Fífuhammsvegur við Dalveg og Reykjanesbraut - umferðarljós

Umsókn um framkvæmdaleyfi

Umsögn

12. júlí 2024 /BG
24041420

Umsögn 1.1

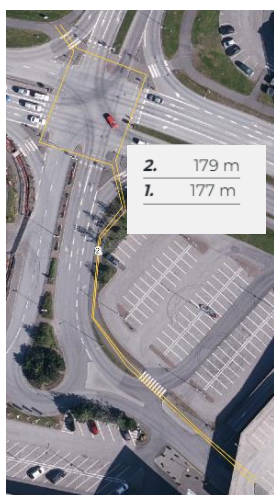
Fyrirætlanir um bætt öryggi gatnamóta Dalveg og Fífuhvammsveg, sem settar eru fram í kynningargögnum, eru lofsverðar. Sá galli er þó á hugmyndunum að gert er ráð fyrir að ein gönguleiðin yfir Fífuhvammsveg verði fjarlægð. Hér verða færð fram sjónarmið til að varpa ljósi á af hverju þessi galli er óheppilegur:

- Þau sem eiga erindi yfir Fífuhvammsveg fótgangandi eða rúllandi eru að stórum hluta íbúar Smárahverfis og Hjallahverfis. Íbúarnir koma gjarnan eftir Dalvegi og þá undantekningarlítið að gatnamótunum vestanmegin. Að skerða umferðarflæði fótgangandi með því að þvinga þá til að fara yfir tvenn gatnamót frekar en ein, bara til að spara fólki sitjandi í sófasetti á fjórum hjólum allt að 15 sekúndur, felur í sér ranga forgangsroðun ferðamáta.

- Í skipulagsskilmálum frá mars 2020 segir: „Gert er ráð fyrir að norðan Dalveg verði lagður nýr hjólastígur frá Digranesvegi meðfram núverandi göngustíg til móts við vestur lóðarmörk Dalveg 32. Þaðan er gert ráð fyrir blandaðri umferð hjólandi og gangandi að Nýbýlavegi og tengingu við undirgöng.“ Augljóslega þarf að tengja hjólastíg sem fyrirhugaður er meðfram Fífuhvammsvegi við fyrirhugaðan hjólastíg á Dalvegi (þ.e. spottann milli Digranesveg og Fífuhvammsveg). Það gengur augljóslega ekki upp að stígurinn komi upp að Fífuhvammsvegi norðvestan megin en fari svo yfir hann austan megin.

Mælingar sýna að ekki er mikill munur á því að fara frekar í undirgögnin ef fólk á leið yfir Fífuhammsveg vestan megin og einnig er gönguþverun vestan megin verri staður til að þvera

Mynd 1 – sama vegalengd

Mynd 2 – 54 metrum lengri leið

Mynd 3 – 40 metrum lengri leið

Undirgöng eru staðsett 100 metrum frá gatnamótum sem er mun öruggari leið fyrir gangandi og hjólandi sem eiga leið að turninum í Smáralind eða áfram í Smárahverfi og lengja leið einungis um 40 metra.

Gönguþverun austan megin er eðlilegri leið til inngangs Smáralindar Vetrargarðsmegin, sem og í víðara samhengi til að tengjast framtíðarhjólastíg (sem gert er ráð fyrir sunnan Fífuhammsvegar samkvæmt aðalskipulagi Kópavogs). Vestan megin er síðan stutt í undirgöng, því var talið álitalegra að halda gönguleið opinni austan megin.

Þess utan sýna talningar frá 13.3.2023-16.3.2023 að gönguþverunin austan gatnamóta er notuð rúmlega tvöfalt meira af gangandi og hjólandi vegfarendum heldur en þverunin vestan megin.

Markmiðið með nýrri hönnun er fyrst og fremst að auka öryggi gangandi og hjólandi vegfarenda um gatnamótin. Þverunin austan megin er breiðari en áður og miðeyja hefur að sama skapi verið breikkuð. Var talið að betra væri að hafa eina veglega þverun, heldur en tvær síðri.

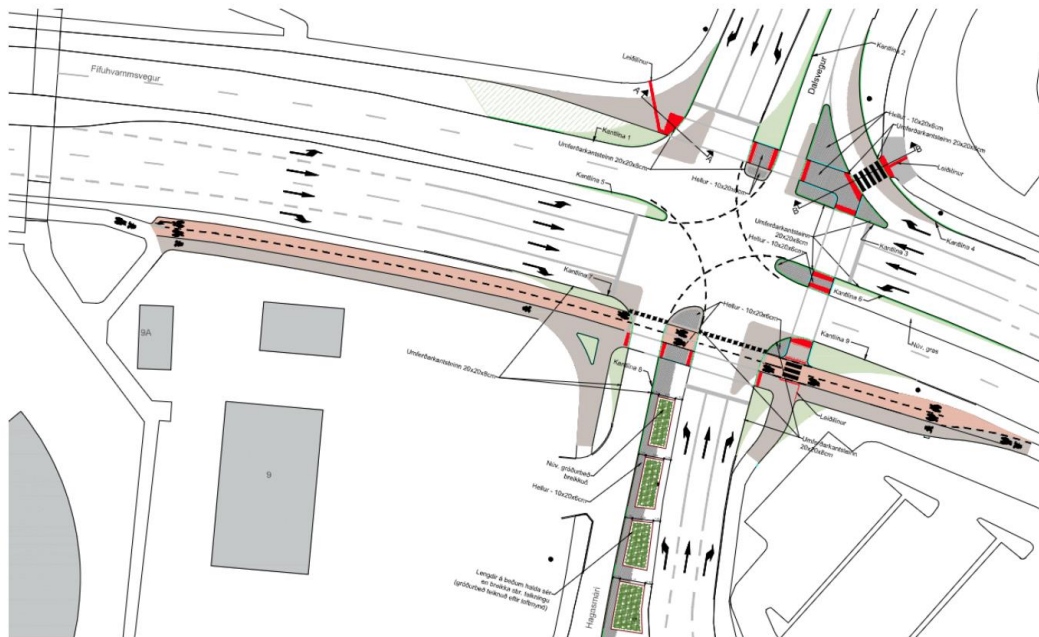
Í gögnum þessa máls um umferðarljósabúnað er rætt um nýjan hjólastíg meðfram Fífuhvammsvegi á gatnamótunum við Dalveg, sem tengist óhjákvæmilega hjólastígum í nærumhverfi sínu: Núverandi hjólastígum meðfram Arnarnesvegi og Fífuhvammsvegi milli Rjúpnavegs og Lindarvegs annars vegar og væntanlegum hjólastígum milli Fífuhvammsvegar/Lindarvegs og Þinghóls með komu Borgarlínu hins vegar.

Hjólaleiðir þurfa að vera beinar, greiðar og öruggar og án óþarfa hæðarbreytinga eins og frekast er kostur. LHM list því mjög vel á það að framhjálaupin sunnan megin Fífuhvammsvegar séu fjarlægð og að hjólaleiðin sé bein og greið yfir gatnamótin.

Í gögnum málsins kemur ekki fram svo augljóst sé hvernig umferðarljósum á mótum Hagasmára og hjólastígsins verði háttað en LHM býst við því að sett verði upp nýtískuleg hjólaumferðaljós, eins og eru á gatnamótum Fífuhvammsvegar og Smárahvammsvegar, og að hugað verði mjög vel að greiðri ljósastryngu fyrir hjólandi umferð.

LHM hvetur til þess að hugað verði sérstaklega að lýsingu á hjólastígnum sem og á því framhjáhlaupi sem enn verður á norðausturhorni gatnamótanna að framkvæmdum loknum. LHM vill einnig hvetja til þess að hugað verði sem fyrst að lýsingu undir bílastæði Smáralindar (A) og Reykjanesbraut (B).

LHM er aðeins huginn yfir því hvernig þær tengingar verða og vill benda á að það geti orðið töluverð áskorun að gera vel. Annars vegar er lítið pláss austan megin meðfram Fífuhammsvegi undir Reykjanesbraut meðfram að- og afreinum hennar og hins vegar eru vestan megin inn- og útkeyrslur við bílastæðahús Smáralindar sem gætu hugsanlega verið varhugaverðar.

Þar sem athugasemd fjallar um svæði utan framkvæmdarsvæðis þá mun umhverfissvið halda fund með LHM þar sem samtal getur átt sér stað um gögnu- og hjólastíga í grennd við framkvæmdasvæðið.

Mynd úr skipulagsskilmálum árið 2020

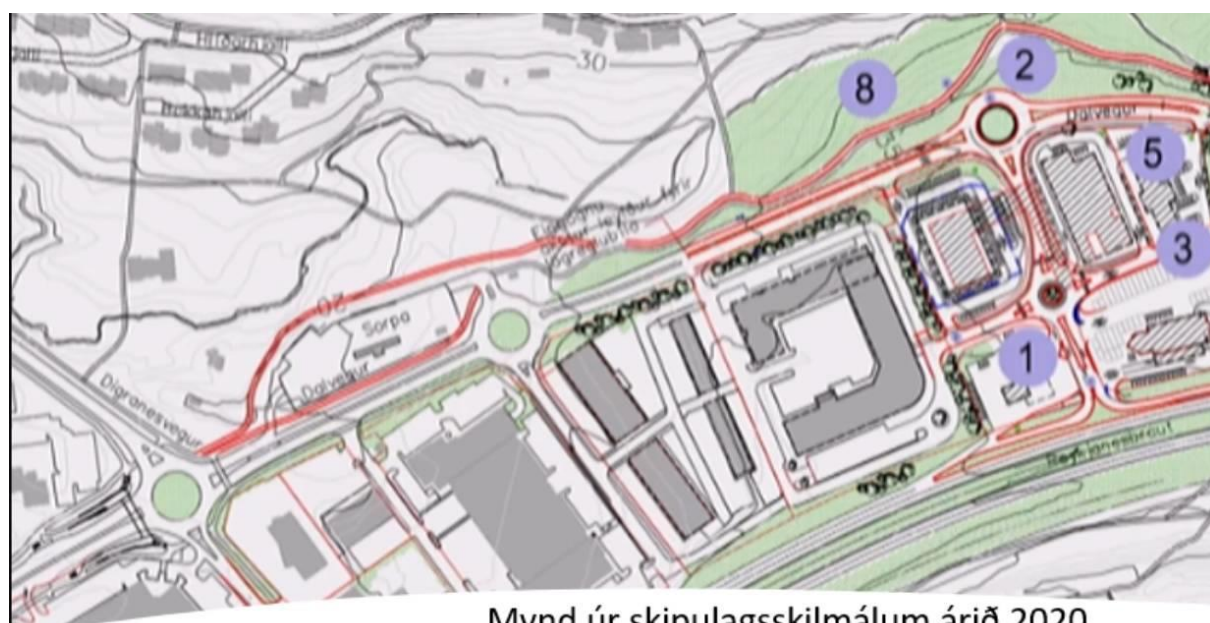
Fyrirætlanir um bætt öryggi gatnamóta Dalveg og Fífuhvammsvegur, sem settar eru fram í kynningargögnum, eru lofsverðar. Sá galli er þó á hugmyndunum að gert er ráð fyrir að ein gönguleiðin yfir Fífuhvammsveg verði fjarlægð. Hér verða færð fram sjónarmið til að varpa ljósi á af hverju þessi galli er óheppilegur:

- Þau sem eiga erindi yfir Fífuhvammsveg fótgangandi eða rúllandi eru að stórum hluta íbúar Smárahverfis og Hjallahverfis. Íbúarnir koma gjarnan eftir Dalvegi og þá undantekningarlítið að gatnamótunum vestanmegin. Að skerða umferðarflæði fótgangandi með því að þvinga þá til að fara yfir tvenn gatnamót frekar en ein, bara til að spara fólki sitjandi í sófasetti á fjórum hjólum allt að 15 sekúndur, felur í sér ranga forgangsroðun ferðamáta.

- Í skipulagsskilmálum frá mars 2020 segir: „Gert er ráð fyrir að norðan Dalveg verði lagður nýr hjólastígur frá Digranesvegi meðfram núverandi göngustíg til móts við vestur lóðarmörk Dalveg 32. Þaðan er gert ráð fyrir blandaðri umferð hjólandi og gangandi að Nýbýlavegi og tengingu við undirgöng.“ Augljóslega þarf að tengja hjólastíg sem fyrirhugaður er meðfram Fífuhvammsvegi við fyrirhugaðan hjólastíg á Dalvegi (þ.e. spottann milli Digranesveg og Fífuhvammsvegur). Það gengur augljóslega ekki upp að stígurinn komi upp að Fífuhvammsvegi norðvestan megin en fari svo yfir hann austan megin.

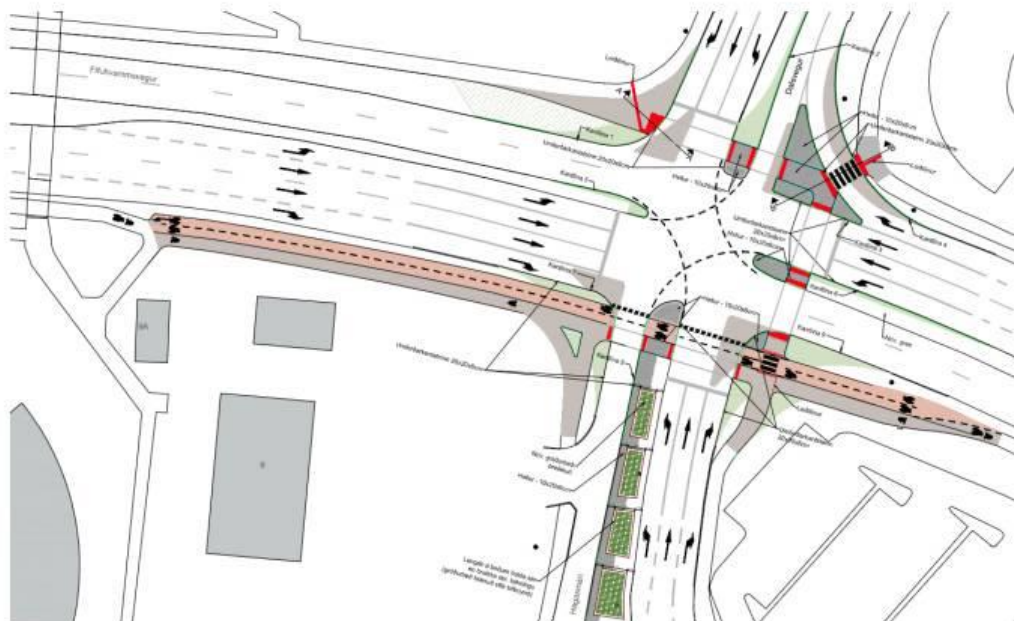
Hjólaleiðir þurfa að vera beinar, greiðar og öruggar og án óþarfa hæðarbreytinga eins og frekast er kostur. LHM list því mjög vel á það að framhjálaupin sunnan megin Fífuhvamsvegar séu fjarlægð

og að hjólaleiðin sé bein og greið yfir gatnamótin.

Í gögnum málsins kemur ekki fram svo augljóst sé hvernig umferðarljósum á mótum Hagasmára og hjólastígsins verði háttað en LHM býst við því að sett verði upp nýtískuleg hjólaumferðarljós, eins og eru á gatnamótum Fífuhvamsvegur og Smárahvamsvegur, og að hugað verði mjög vel að greiðri ljósaðstýringu fyrir hjólandi umferð.

LHM hvetur til þess að hugað verði sérstaklega að lýsingu á hjólastígnum sem og á því framhjálaupi sem enn verður á norðausturhorni gatnamótanna að framkvæmdum loknum. LHM vill einnig hvetja til þess að hugað verði sem fyrst að lýsingu undir bílastæði Smáralindar (A) og Reykjanesbraut (B).

LHM er aðeins hugsi yfir því hvernig þær tengingar verða og vill benda á að það geti orðið töluverð áskorun að gera vel. Annars vegar er lítið pláss austan megin meðfram Fífuhammsvegi undir Reykjanesbraut meðfram að- og afreinum hennar og hins vegar eru vestan megin inn- og útkeyrslur við bílastæðahús Smáralindar sem gætu hugsanlega verið varhugaverðar.
